戸別

樓 F 戶

客戶工程變更單

F戶 建築平面圖(套上層樑)

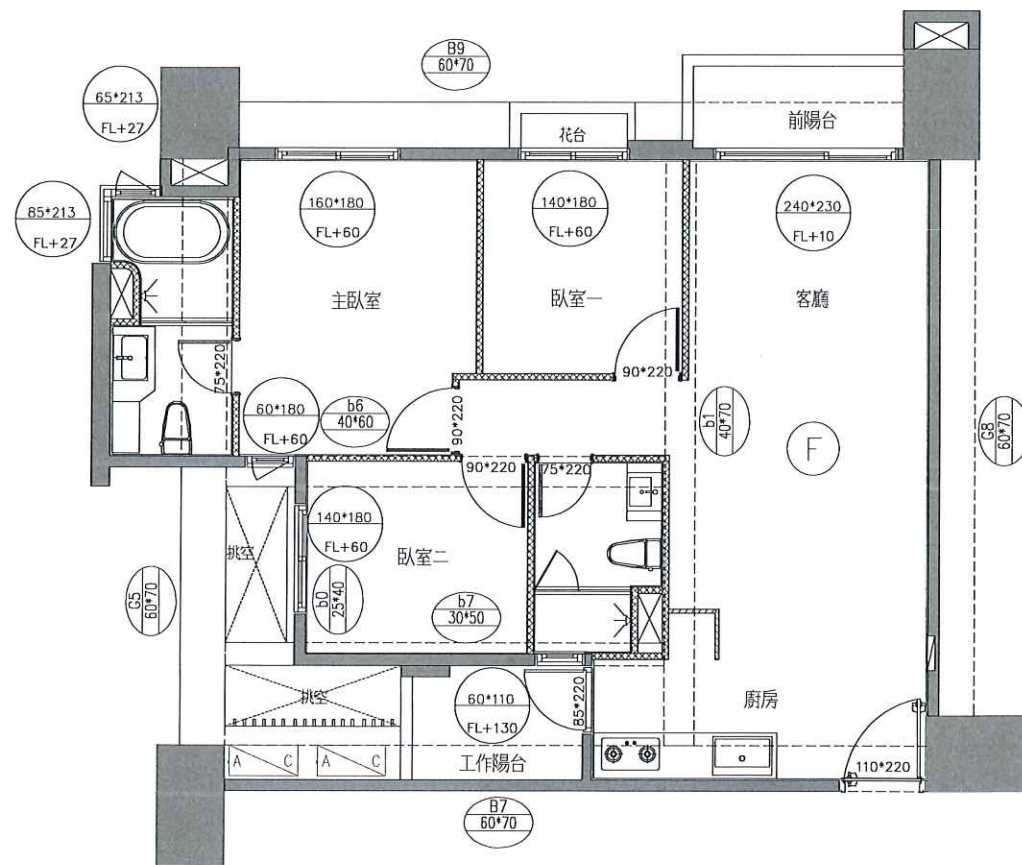
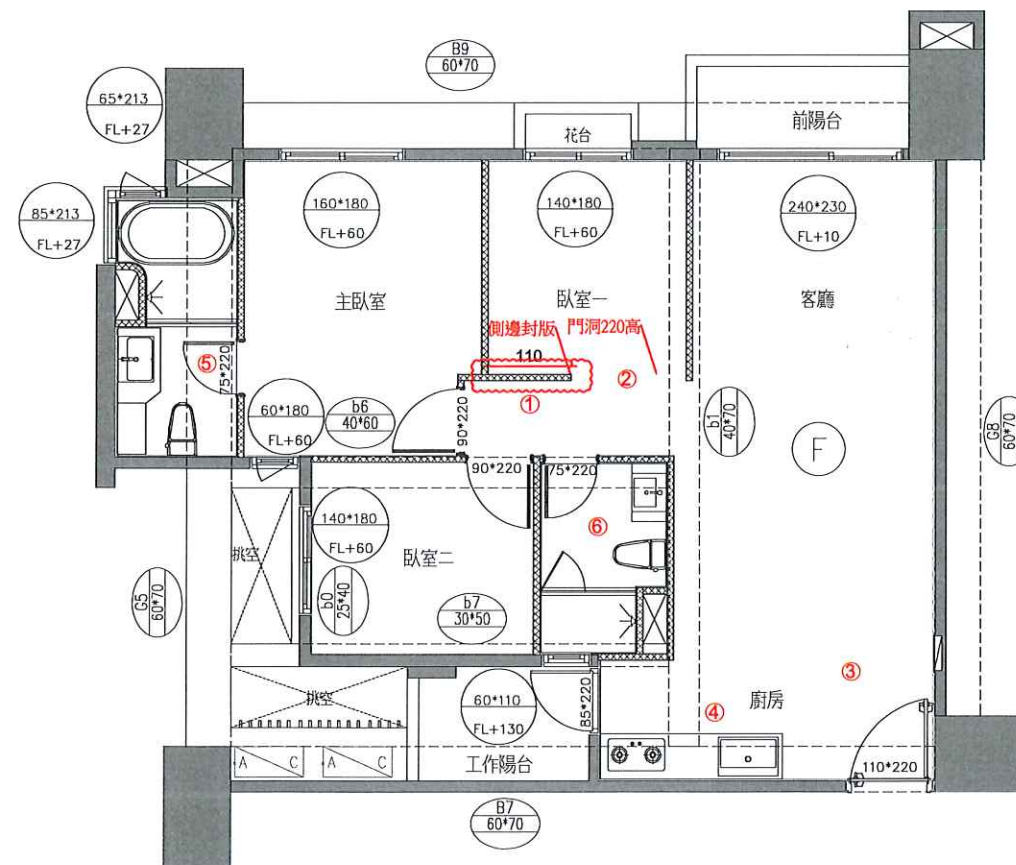
- 1.輕隔間、油漆範圍變更
- 2.臥室門框扇追減x1
- 3.地坪變更，包含：
 - a.木地板範圍變更
 - b.玄關、廚房地坪變更
 - c.降躁範圍變更
- 4.廚房變更，包含：
 - a.天花板、立板、油漆範圍變更
 - b.電器櫃(不含設備)追減
(設備點交)
 - c.廚房水槽選色(灰)+下坎
- 5.主浴變更，包含：
 - a.主牆、地坪60*120磚變更
30*60壁磚
- 6.客浴變更，包含：
 - a.地壁磚變更主浴地壁磚
 - b.主牆、地坪60*120磚變更
30*60壁磚
 - c.掛鏡追減(開關取消)
 - d.抽風機變更暖風機
(220V暖風機專插追加)

F戶 地坪材質範圍示意平面圖

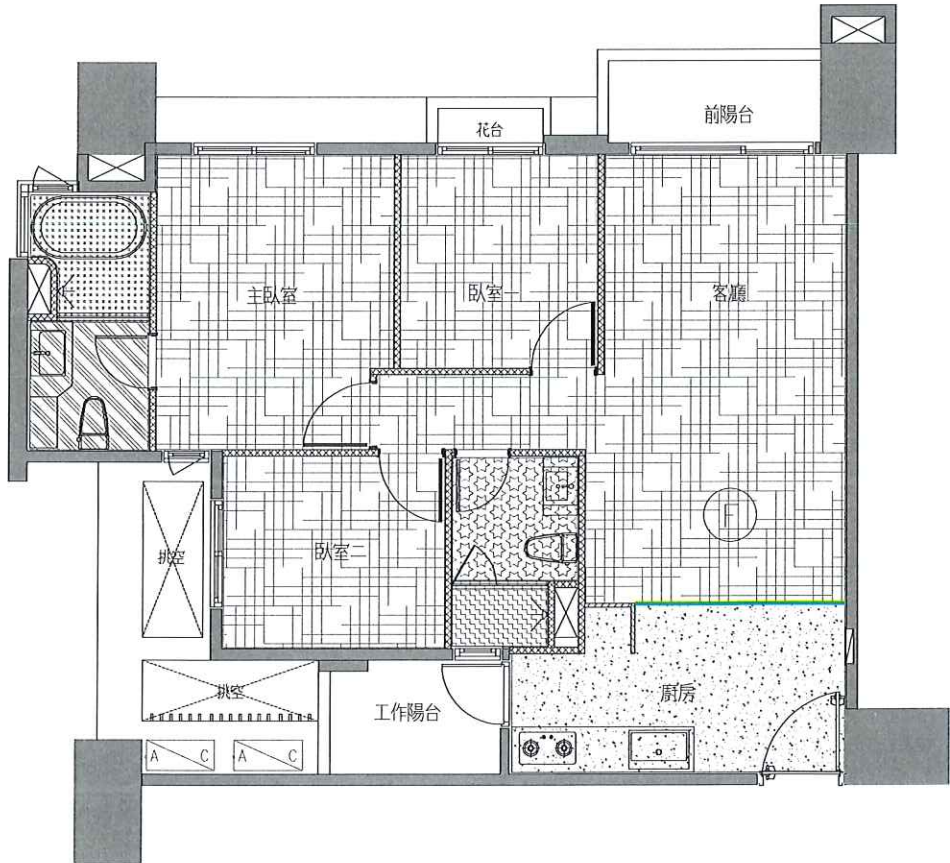
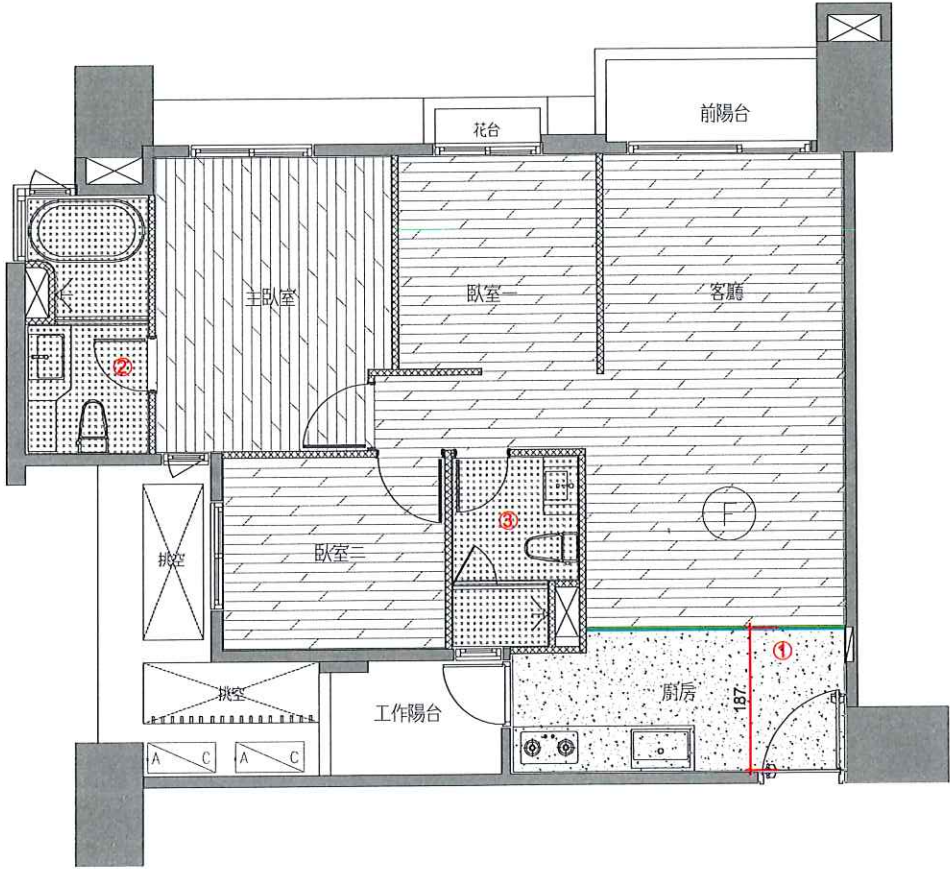
1.地坪變更，包含：

- a.木地板範圍變更
- (鋪設方向如圖)
- b.玄關、廚房地坪變更
- c.降躁範圍變更

2.主浴變更，包含：

- a.主牆、地坪60*120磚變更
- 30*60壁磚

3.客浴變更，包含：

- a.地壁磚變更主浴地壁磚
- b.主牆、地坪60*120磚變更
- 30*60壁磚

F戶 電燈開關及迴路示意圖(套上層樑)

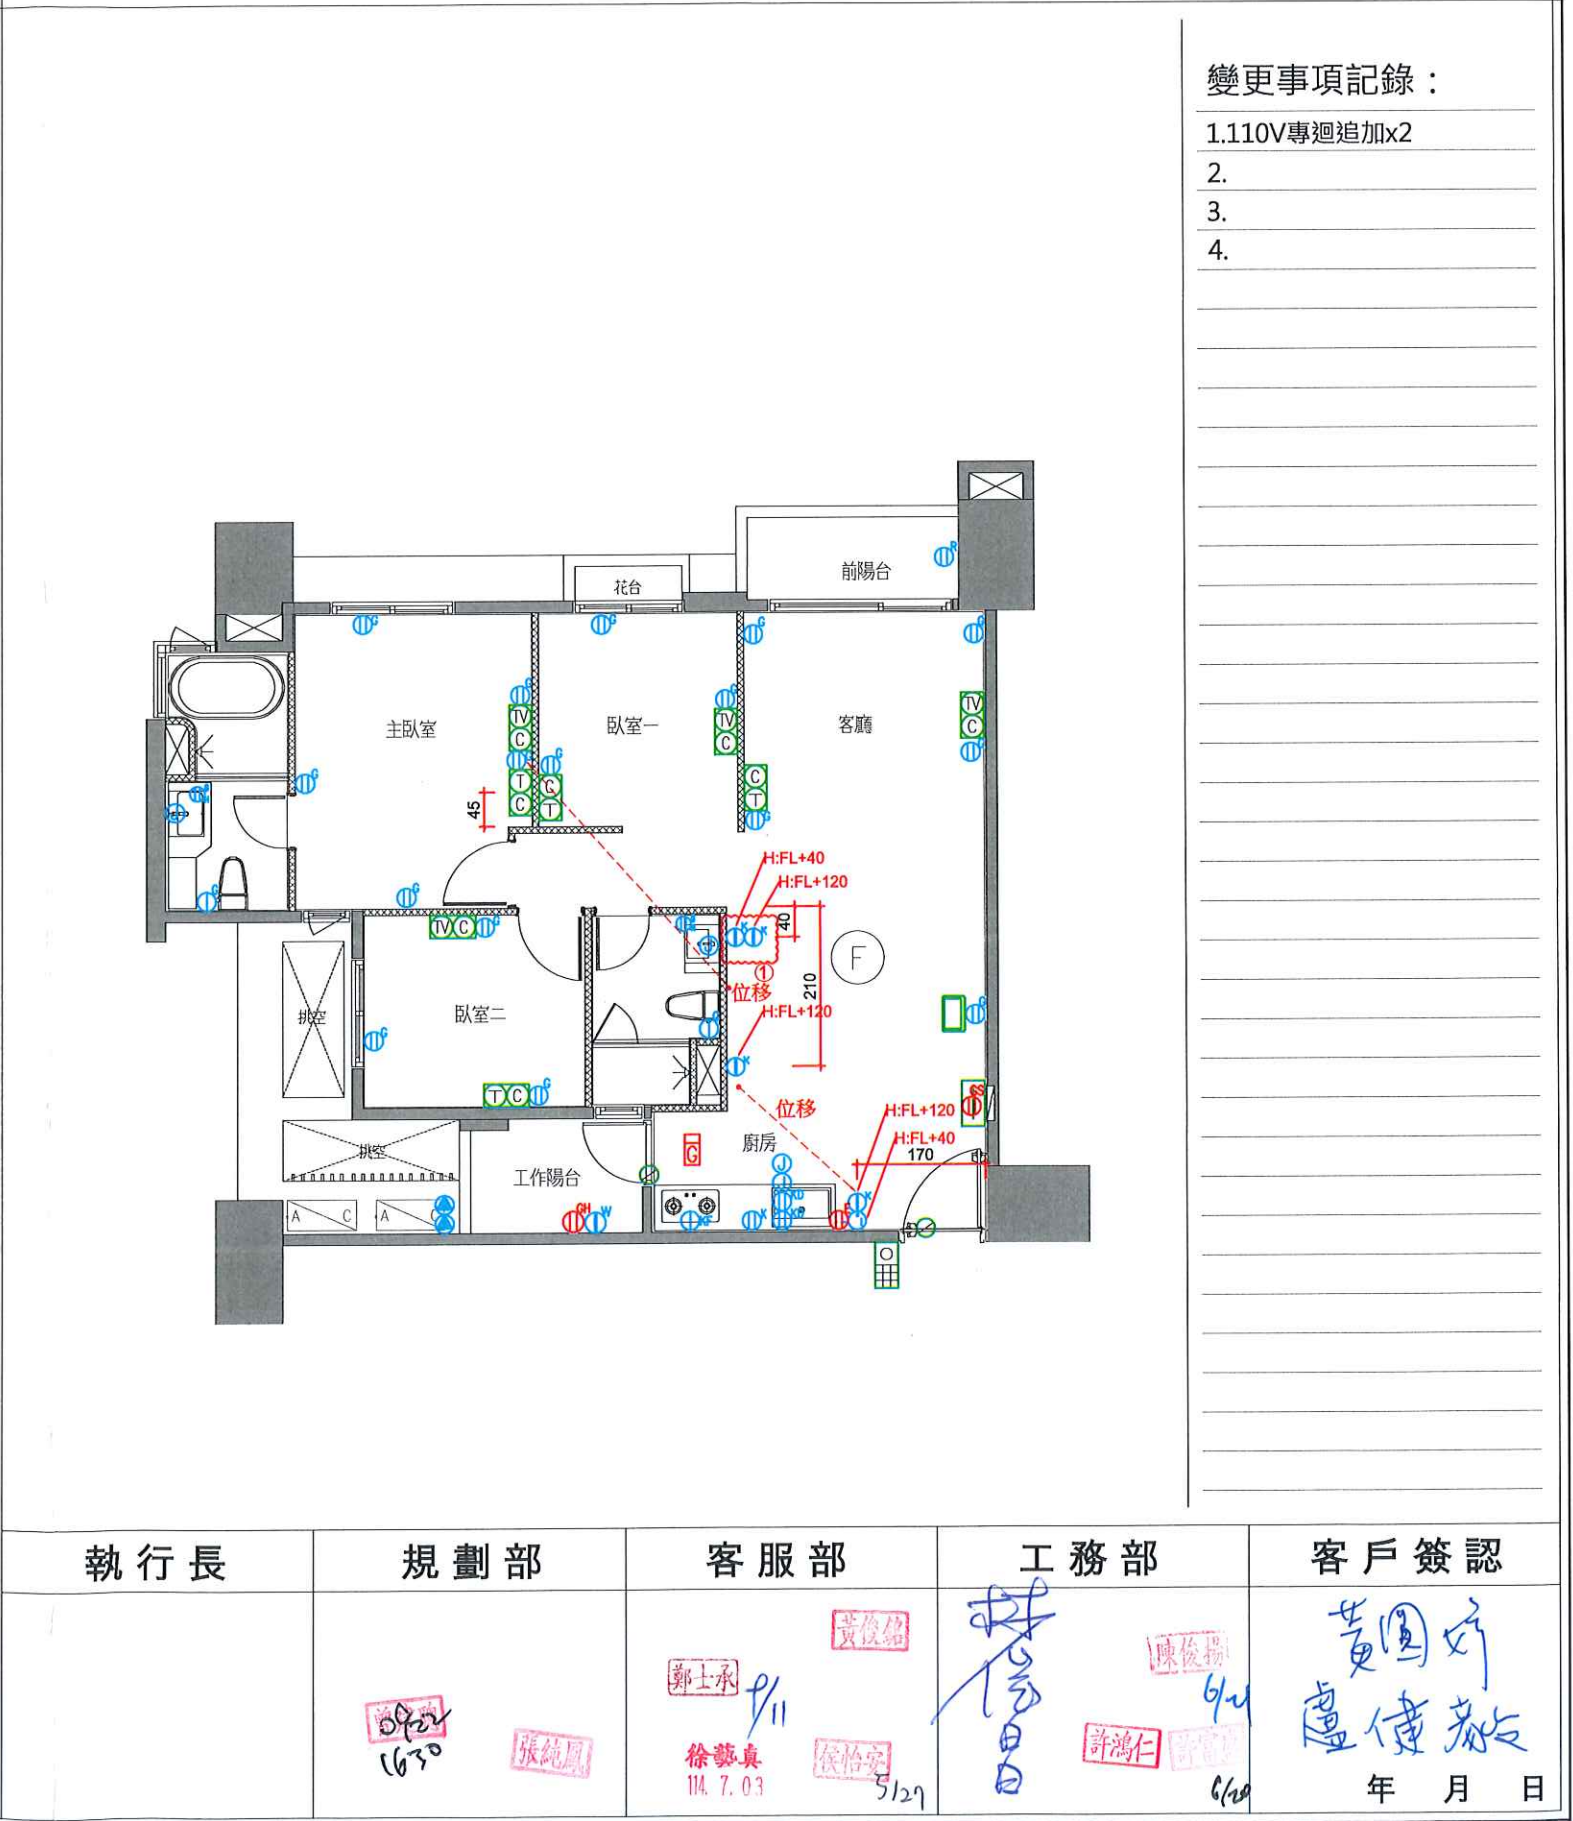
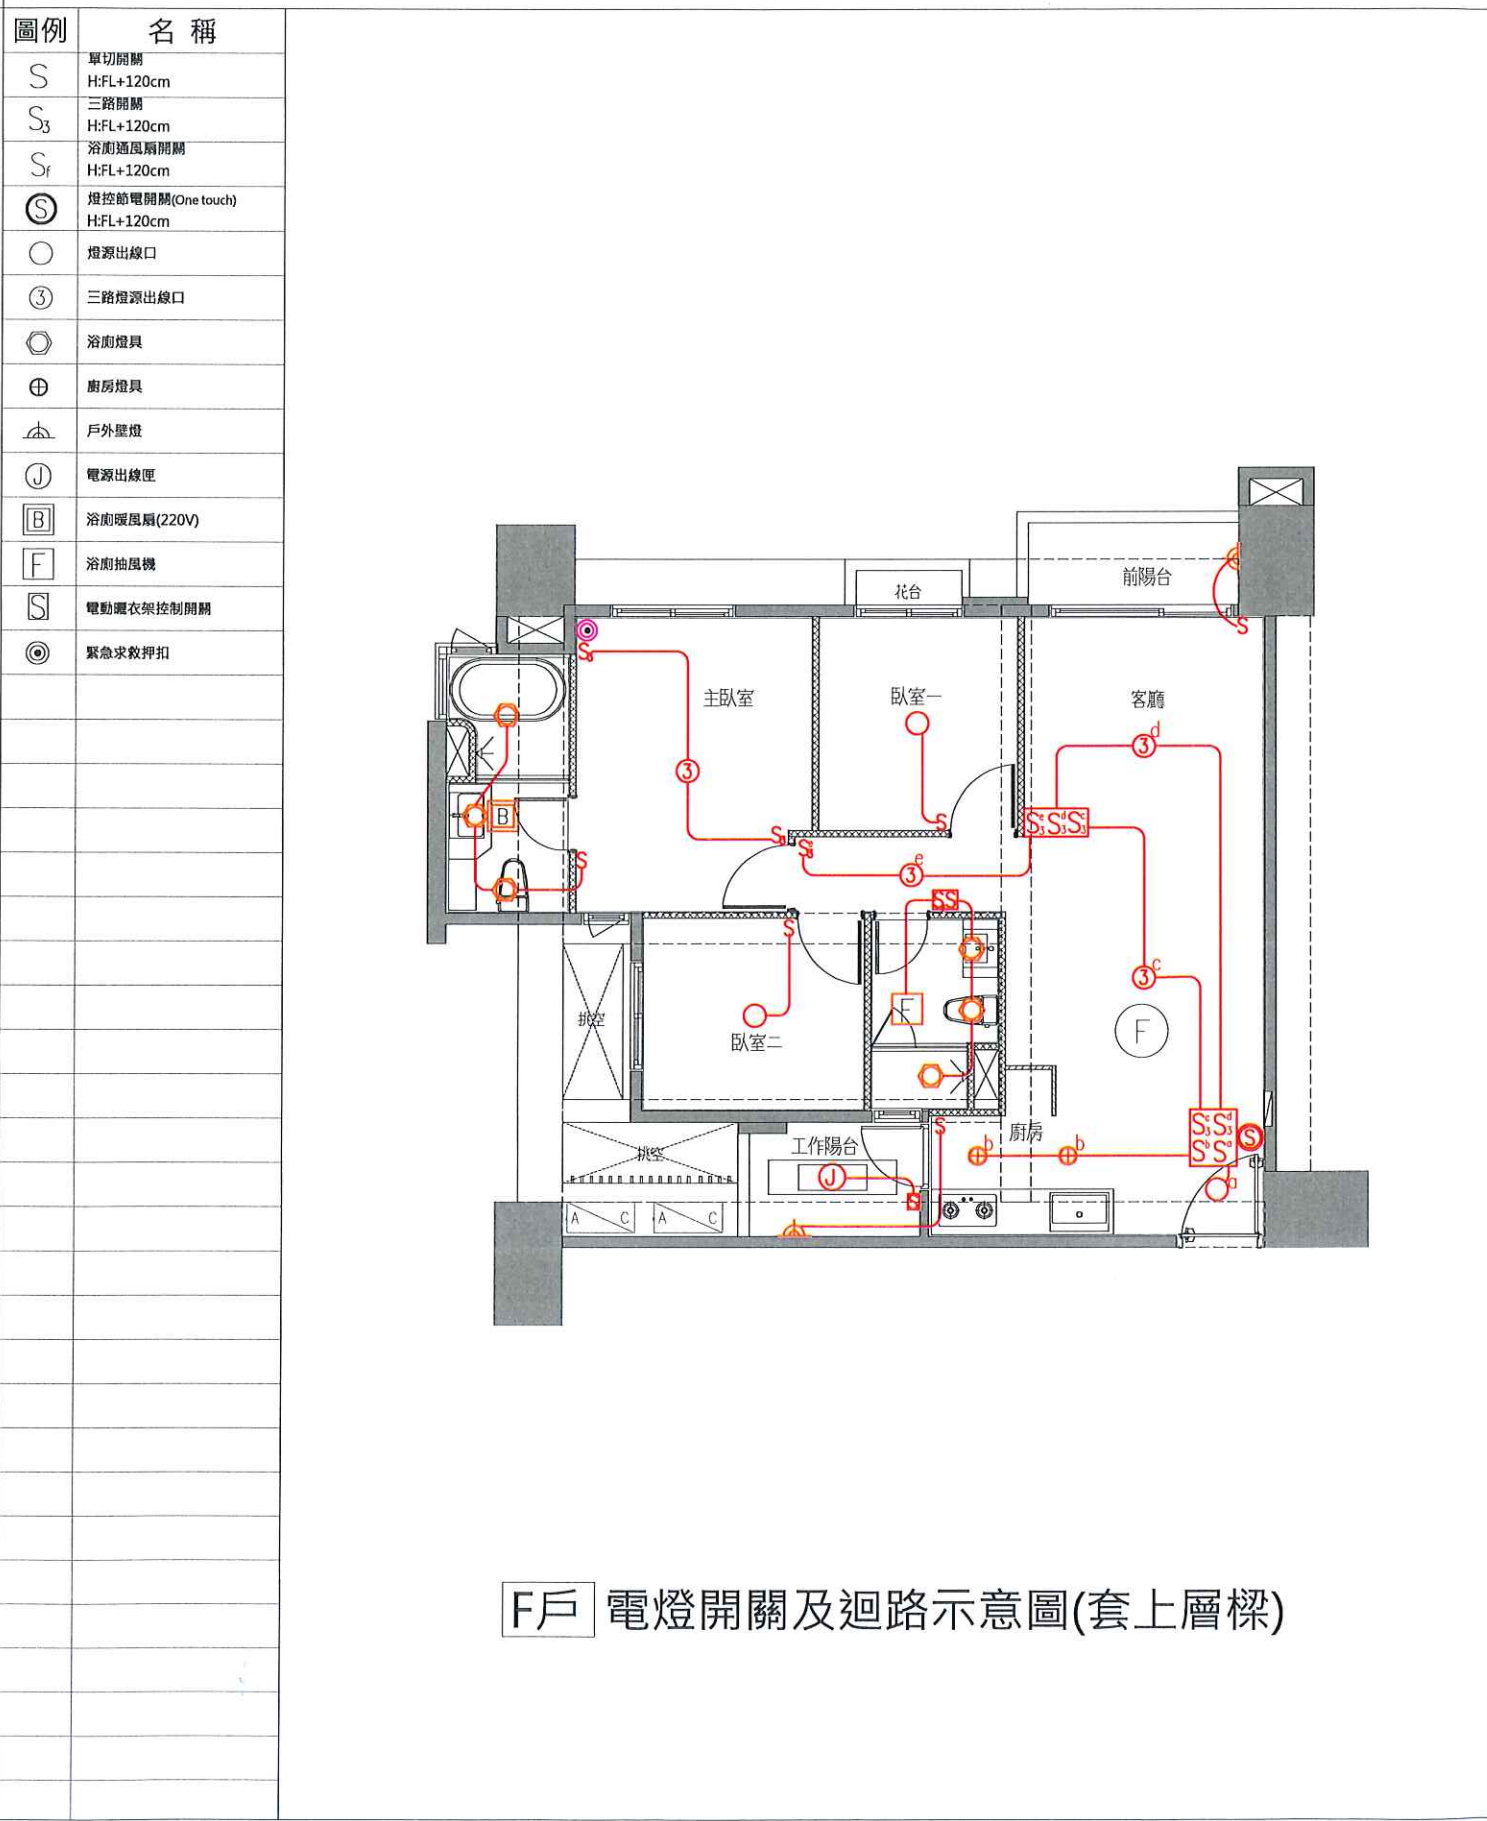
1.臥室一開關移動

2.客浴抽風機變更暖風機
(220V暖風機專插追加)

F戶 冷氣套管及排水位置示意圖(套上層樑)

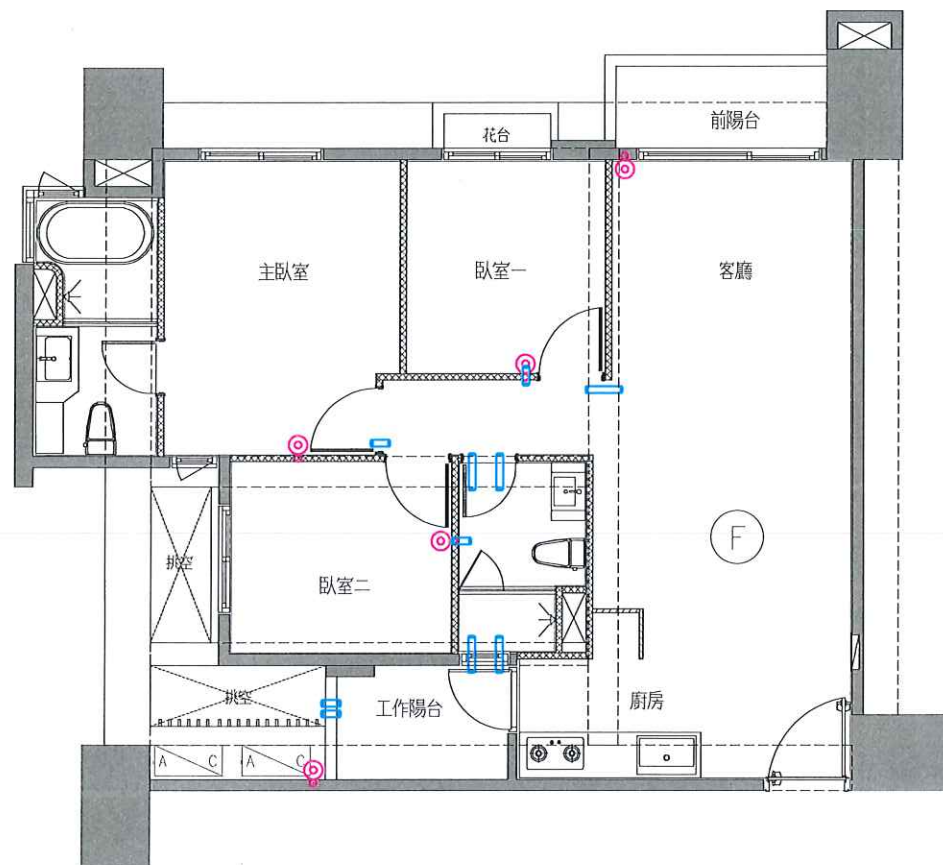
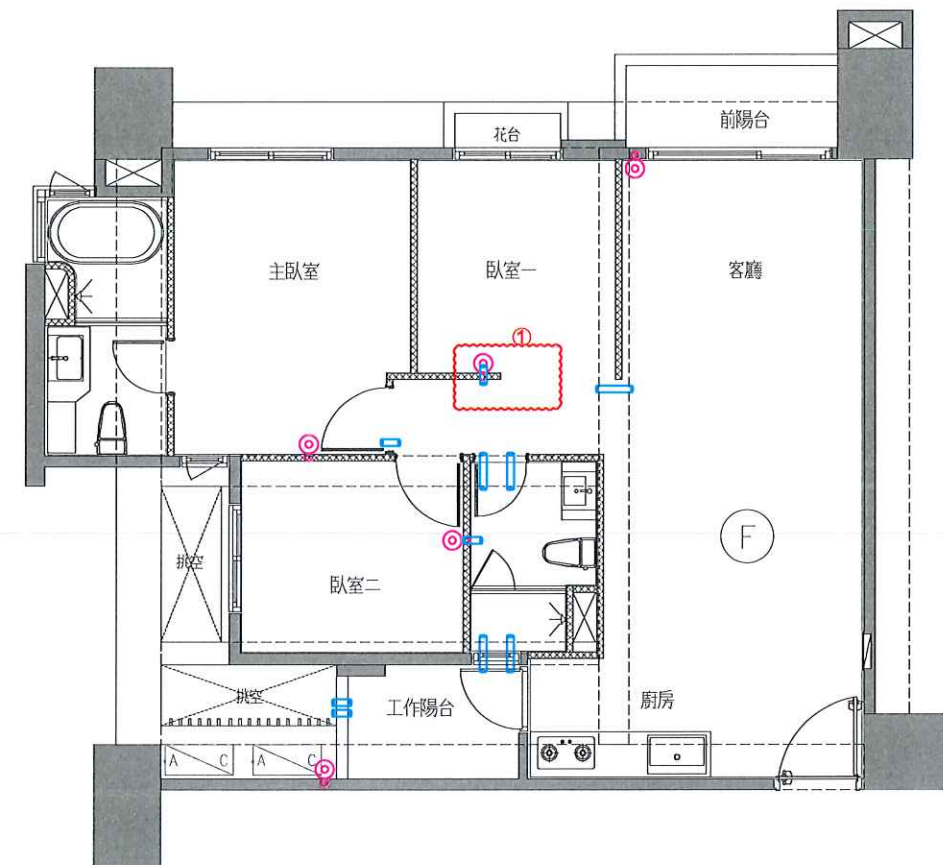
- 1.臥室一套管、冷氣排水移位
- 2.
- 3.
- 4.
